Изх. № 19/СЛУ-542-⁵
22.02.2019 г.

Ви уведомяваме за следното разяснение, относно обществена поръчка с предмет:
„ Обновяване на сграда на Дворец на културата “, № в РОП на АОП 00589-2019-0001

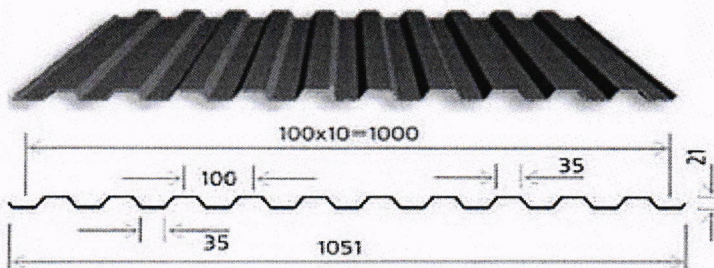
Въпрос № 1:

Предвижда ли се ламарината да е с PVC покритие и ако е моля уточнете цвета по RAL ?

Отговор № 1:

– RAL 7001
